# **Inspektionsbericht Prüfung auf Weiterbetrieb einer Windenergieanlage vor Ablauf der Entwurfslebensdauer**

**Standort: Tossens**

Hersteller: Enercon, Typ: E-40

Berichtsnummer: TI230105.A0

#### 4.16.4 Rotorblatt B

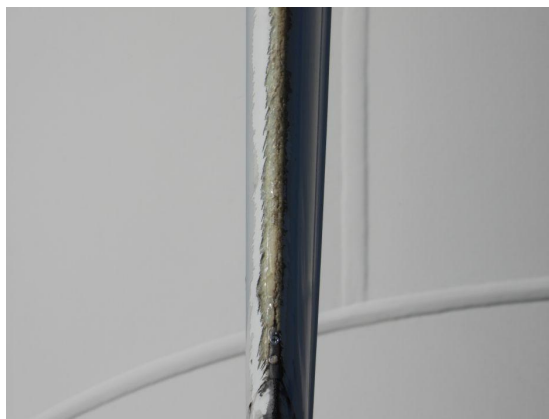
Sichtkontrolle **2**

Vorderkante / ab Radius 9 m

Erosionsschäden

Schadensursache: V

Der Mangel ist im Rahmen der nächsten Blattwartung zu überarbeiten.
